710 - INSP
ISO/IEC 17020
Origineel verslag

Verslagnummer: 31/13112024/40438/1/1

Inspectie adres: Kattestraat 132, 9400 Ninove (België)
De fundering dateert van: Voor 1 oktober 1981
Type:

Datum van de keuring: 13/11/2024
Eigenaar: Filip Dobbenie
Type lokalen: Huis

Elektrisch bord

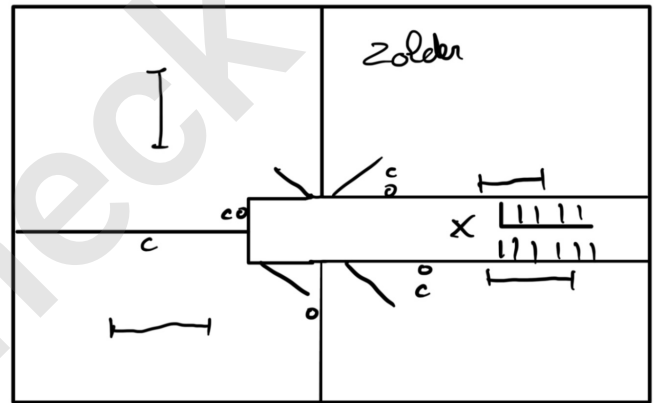
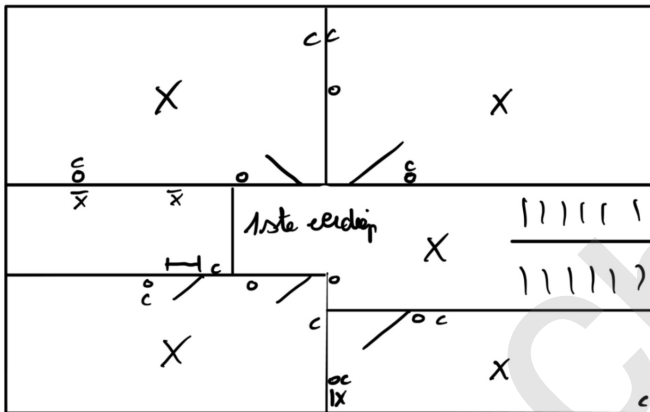
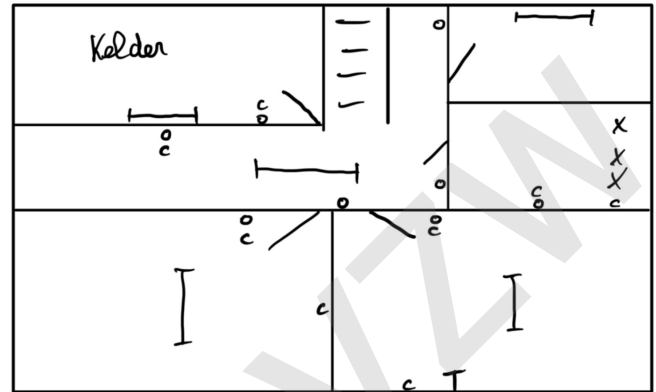
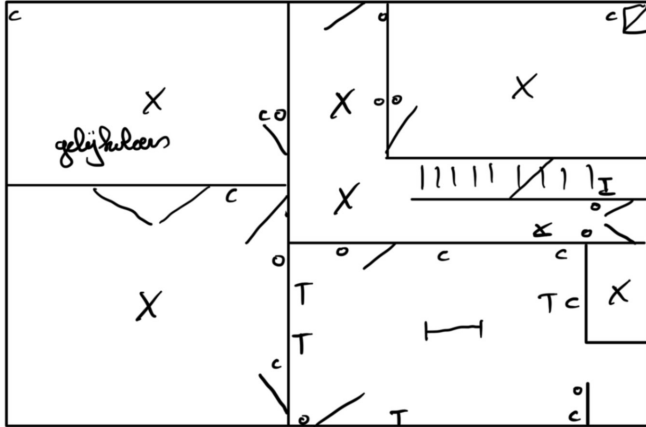
- Het verdeelbord is onvoldoende gemarkeerd. Individuele markering, voedingsspanning en/of gevarendriehoek ontbreken. - oAfd 3.1.3.3; Afd 9.4.1
- Het eendraadsschema en situatieplan zijn niet aanwezig. - oAfd 3.1.2.1

- Schakelaars / stopcontacten / aftakkingsdozen zijn niet conform bevestigd. - oAfd 5.3.4.2c; oAfd 5.3.5.2 ; Afd 1.4.1; Afd 1.4.2; oAfd 5.3.5.4
Extra opmerking: O.a. aan verdeelbord

- Aansluitingen voor samenvoegingen, verbindingen of aftakkingen van kabels werden niet uitgevoerd in overeenstemming met de regels van de kunst in dozen, borden, aansluitklemmen van schakelaars, stopcontacten of in de ruimtes van hanglichtarmaturen. De inbouwdozen van schakelaars en stopcontacten moeten voldoende groot zijn om gemakkelijk verbindingen hierin te kunnen maken. - oAfd 5.1.1.2; Afd 1.4.1; Afd 1.4.2; Afd 5.2.6
Extra opmerking: O.a. aan verdeelbord
